Beérkezett ajánlattevői kérdések és arra adott ajánlatkérői válaszok, kiegészítő tájékoztatás

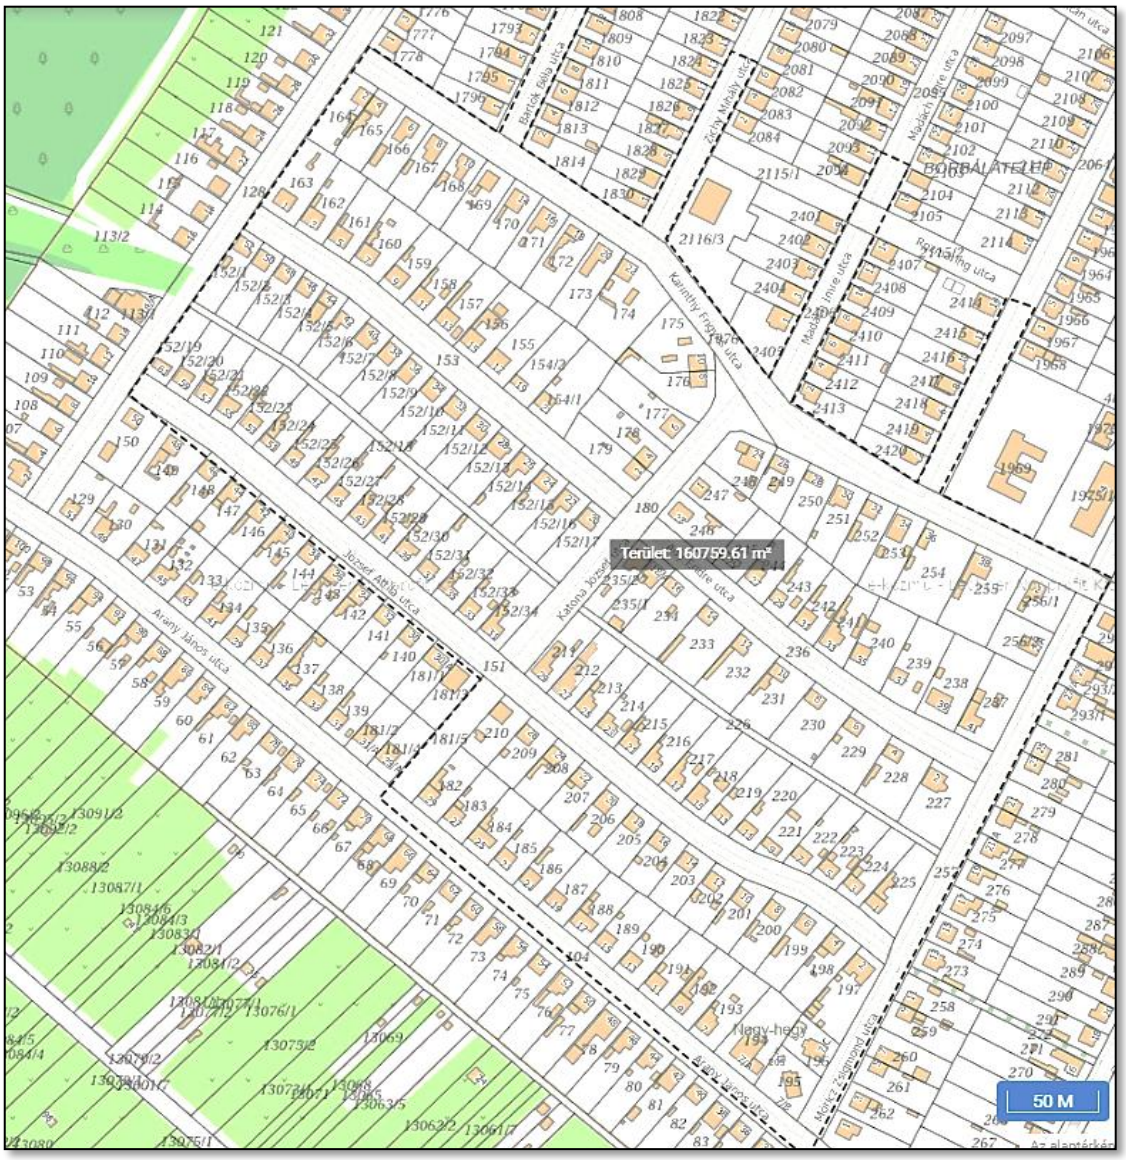
1. **kérdés:** A terület teljes vízgyűjtő kiterjedése nagyságrendileg mekkora lehet?
   Válasz: A városrészen belüli (Borbála telep, városrész) teljes vízgyűjtő terület a kertesházas, sűrű beépítésű, a telkeken belül döntően zöldfelületi területhasználattal jellemezhető, kertes házas ingatlanokkal együtt, a domborzati és lejtésviszonyok alapján cca. 160-162.000 m^2 -re tehető. A megadott utcák által határolt városrészen belül a burkolt utak, meglévő árkok, kisrészben burkolt járdaszakaszok, kisebb burkolt parkolók területe cca. 34-35.000 m^2 -re becsülhető.
